TRANSPORDIAMET

Meie 23.03.2022 nr 7.2-1/22/4981-3

Kaitseväe keskpõlvüooni riigi eriplaneeringu avalikust väljapanekust ja avalikust arutelust

Joonis 1. Väljavõtte liiklusuuringust

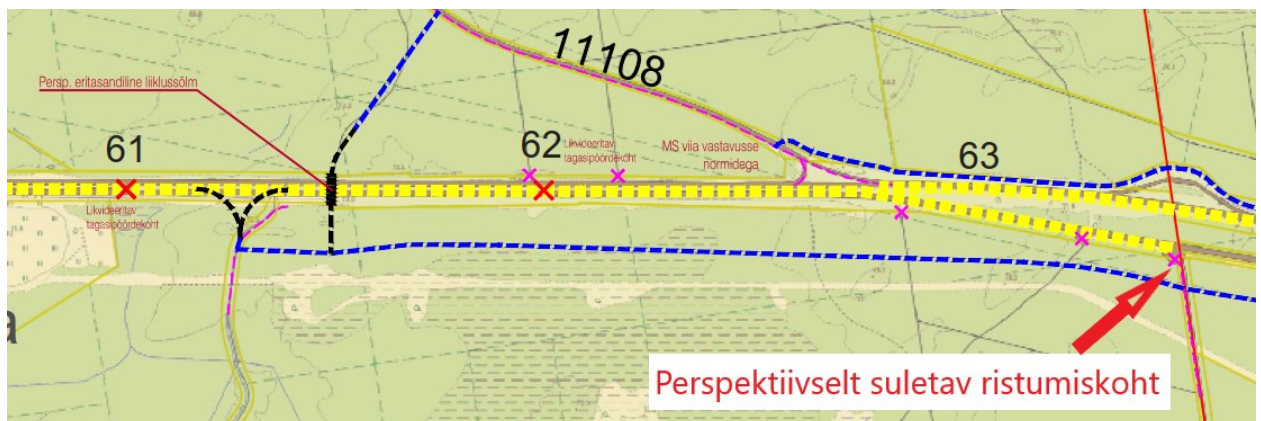
Käesoleval hetkel on riigi eriplaneeringus kavandatud I klassi tee (planeeringusisene klassi jaotus) planeeringualalt kuni riigiteeni nr 1 km 63,61, mis on vastavalt Kuusalu valla üldplaneeringu raames koostatud liiklusuuringule „Liikluskorraldus, sellega kaasnevad sotsiaal-majanduslikud mõjud ja müra tagamise meetmed põhimaanteel nr 1/E20 Tallinn-Narva Kuusalu valla territooriumil (30,7-63,6 km)“ sobilik likvideerida (vt joonis 1). Palume riigi eriplaneering siduda eelpool toodud liiklusuuringuga, tuua selgelt välja asjaolu, et perspektiivselt võib riigitee nr 1 liikluskorralduslik lahendus muutuda (sh juurdepääsude asukohad ja lahendused) või esitada planeeringus riigitee nr 1 oluliselt muudetava riigitee lõiguna.
